UZGODNIENIE

Temat: Przebudowa drogi wojewódzkiej nr 740 na odcinku od km 17+775 do km 19+27 w miejscowości Żerdź, gmina Przytyk

PRZEKROJE PRZEPUSTU P-0

Stadium:
Uzgodnienia i opinie

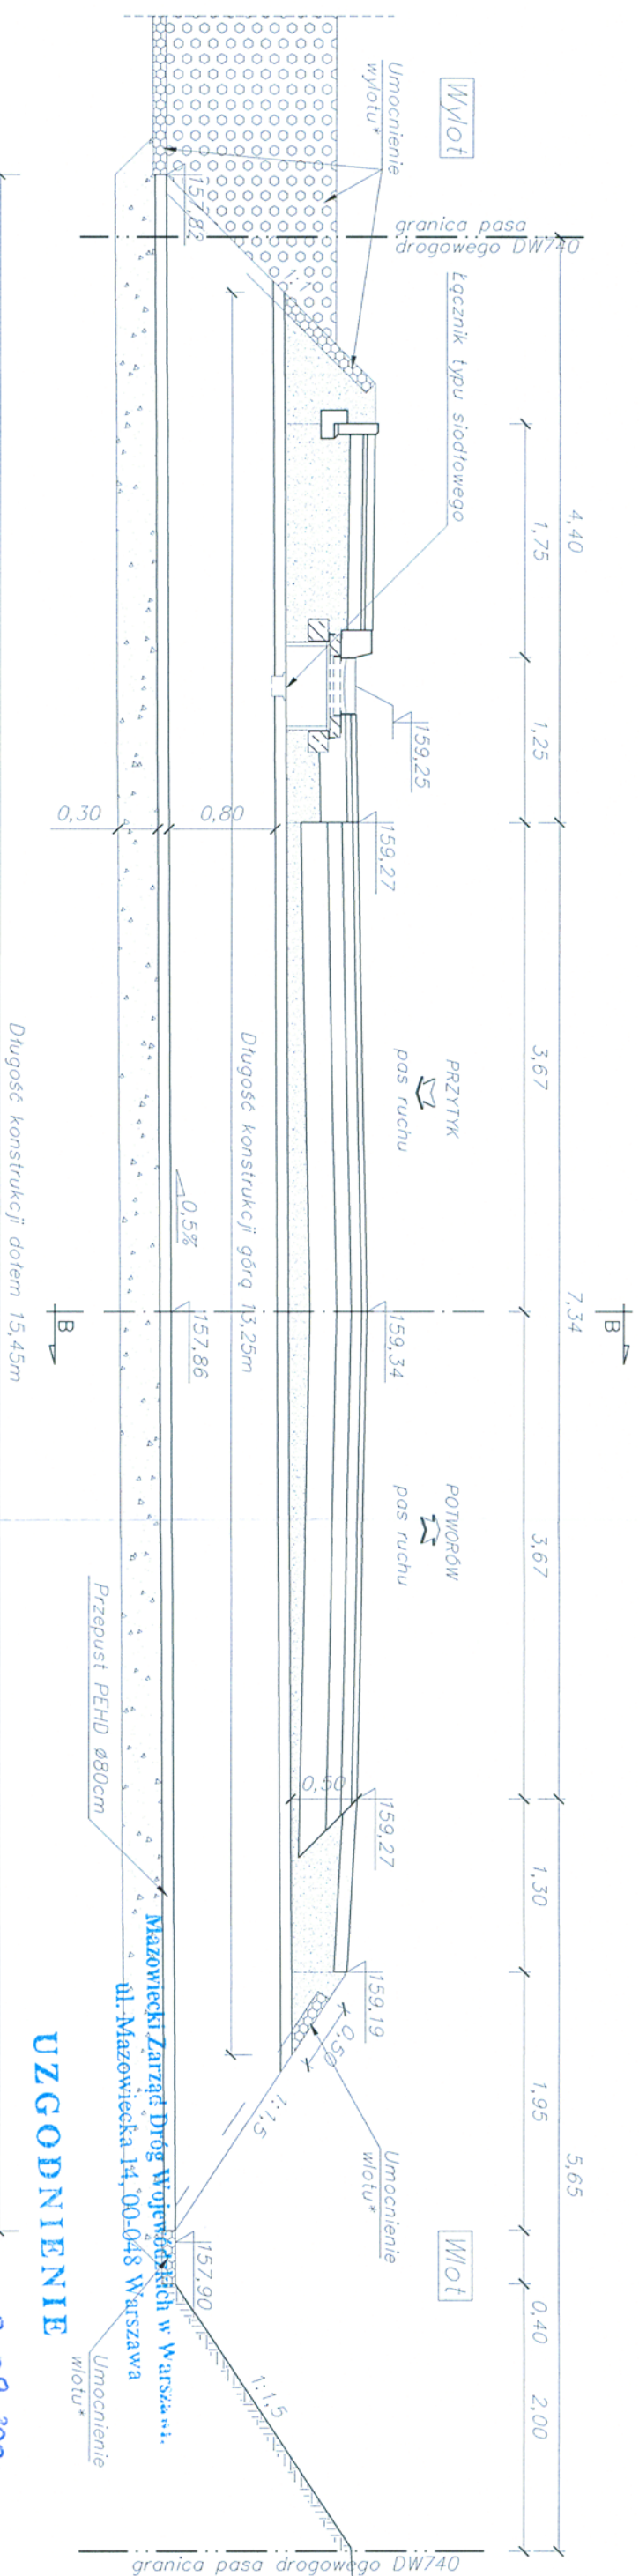
Uzgodniam konstrukcję nawierzchni i szczegóły konstrukcyjne

W całości - ze zmianami wniesionymi na rysunk

- przedstawiono schematy rozwiązań, szczególnie rozwiązywania dostosować do wyrczynich produkcj i przedl goslnoy wykonani
- umocnienie wlotu/wylotu kamieni naturalnych na zaprawie cementowej;
- umocnienie dna i skarp rowu drogi gminnej za wylotem przepustu P-01 umocnić na t. 20m
- profilowanie skarp i dna rowu drogi gminnej za P-01 z dostosowaniem wysokościowym na długości 50m;
- układy warstw nawierzchni zgodnie z rysunkiem "Przekroje konstrukcyjne
